Document complémentaire à la contribution Bruit du 13/10/2026

Positionnement prévu des condenseurs adiabatiques en toiture

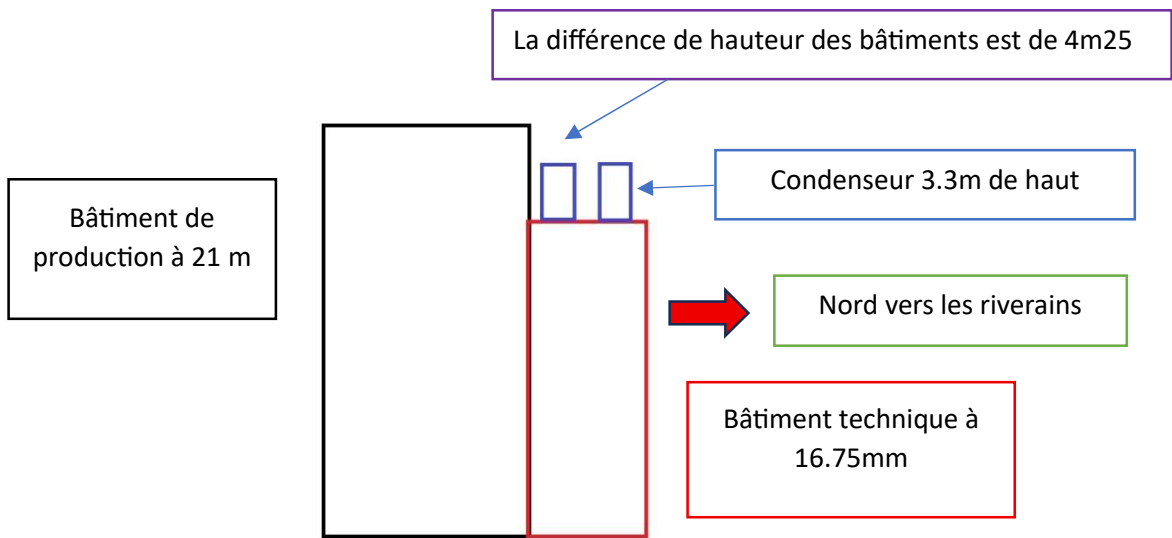
Cette configuration avec un mur à l’arrière des condenseurs plus haut de 1.15m est synonyme d’un mur réfléchissant le son.

C’est un véritable haut-parleur naturel que l’on met en place

C’est un modèle que l’on le trouve dans un théâtre Romain qui utilisait un mur pour réfléchir le son, exemple le théâtre Romain d’Orange

Le positionnement avec en débord et des condenseurs énormes le long de ce mur orientés vers le nord vont créer des nuisances importantes

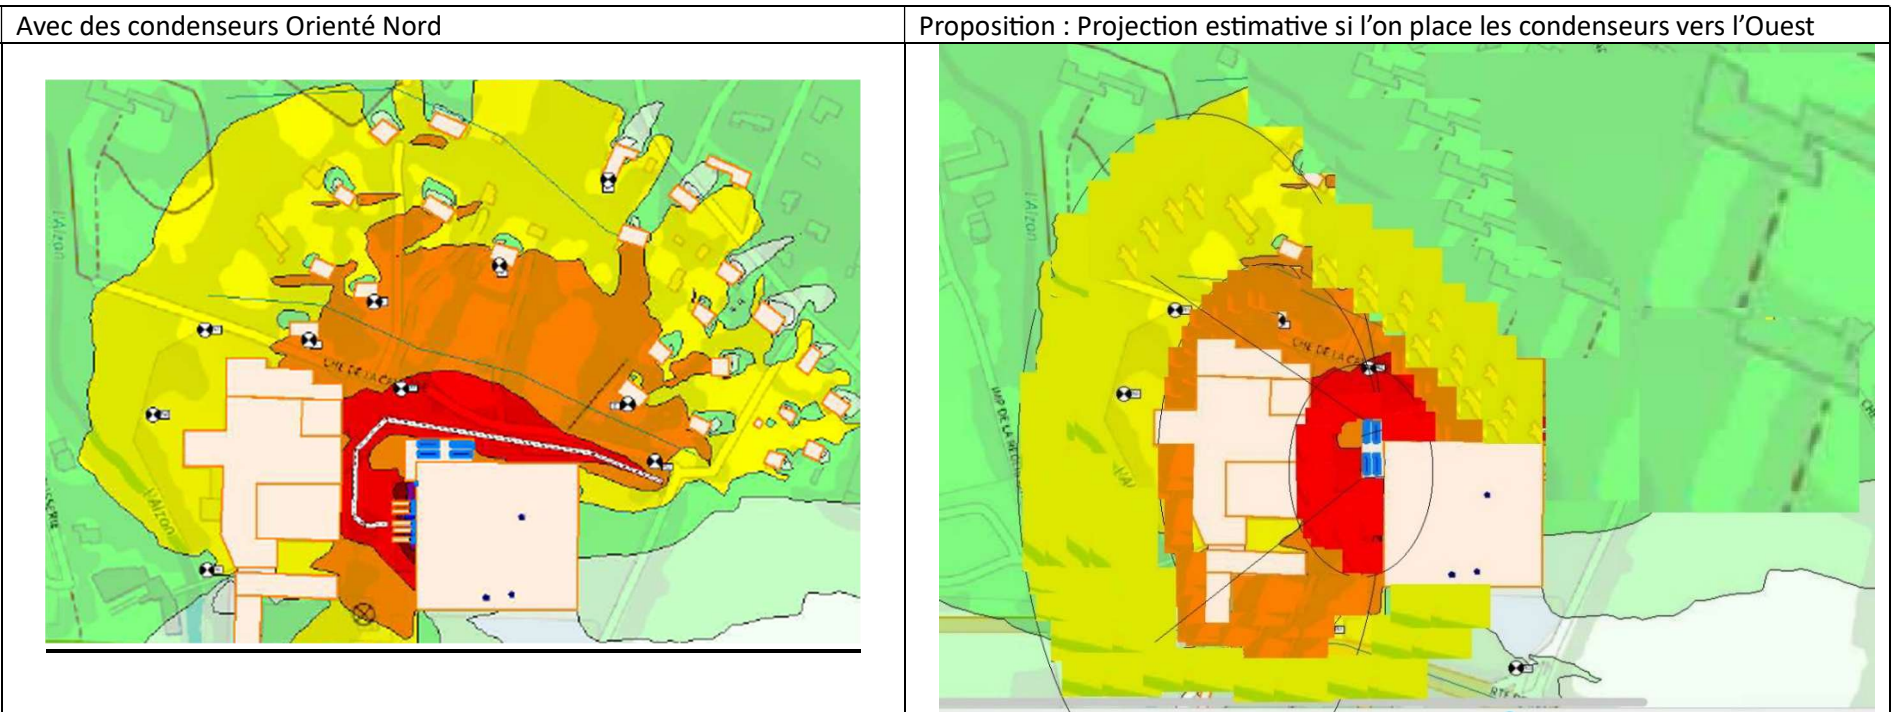
Pourquoi ne pas changer l’orientation des Condenseur Adiabatique ? les présentations ci-dessous sont avec suggestion de capotage de SPC

Faute de proposition de SPC vers l’Ouest, cette modélisation artisanale est faite sans tenir compte du relief. Elle montre clairement que d’orienter la source du bruit vers l’Ouest change vraiment tout pour le quartier de Carrignargues.

Quel que soit le positionnement les condenseurs recevront le soleil du matin au soir, la mise en place de tonnelles et améliorera le rendement des condenseurs et de capotage réduira la nuisance sonore

Il faut absolument obtenir une orientation Ouest des Condenseurs Adiabatiques
